Rapport de contrôle d'installations électriques à basse et à très basse tension

RÉF. 29/2025/112771/D01:1

DATE DU CONTRÔLE 26/08/2025 (13:15 - 14:15) AGENT VISITEUR François Colson
ADRESSE DU CONTRÔLE Voie de la Liberté 16 - 6717 Attert TYPE DE CONTRÔLE Visite de contrôle vente ancienne installation (8.4.2.)

Croquis de position élémentaire et descriptif sommaire des tableaux

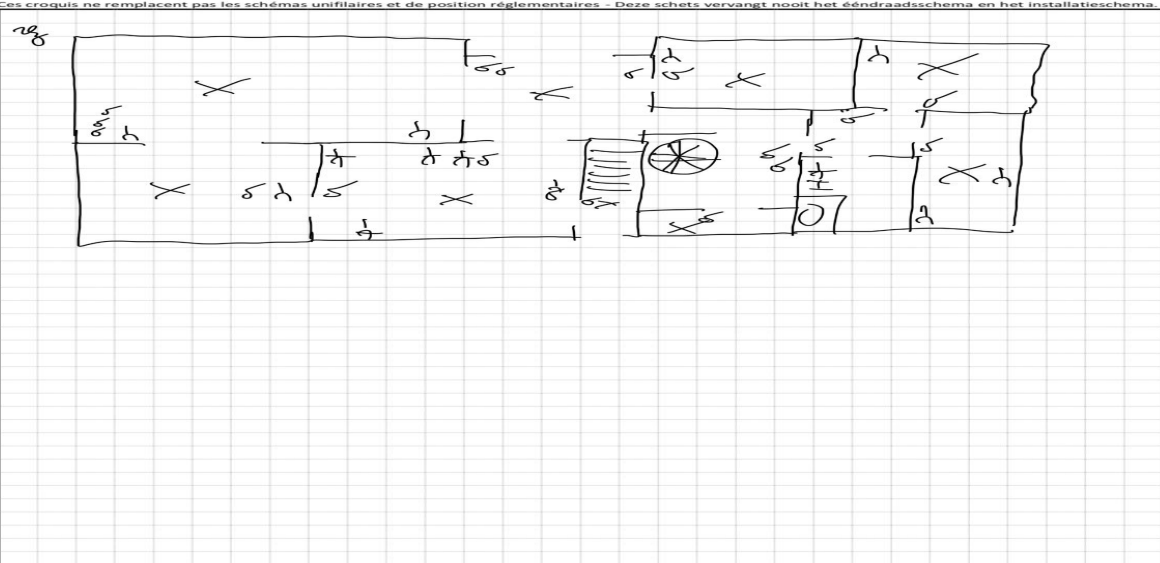
Conformité schéma(s) unifilaire(s) et plan(s) de position	Pas OK		Nombre de tableaux		3		Nombre de circuits		1+3+9	
Circuits	3 x I	6 x I	1 x I	9 x I	1 x I	2 x I				
Protection	F25A?KA	F15A?KA	MJ?A?KA	MJ10A?KA	MJ15A?KA	MJ16A3KA				
Section (mm ²)										
Conclusion	Pas OK	Pas OK	Pas OK	Pas OK	Pas OK

Le ou les socles de prise en défaut sont localisés dans la salle de bain
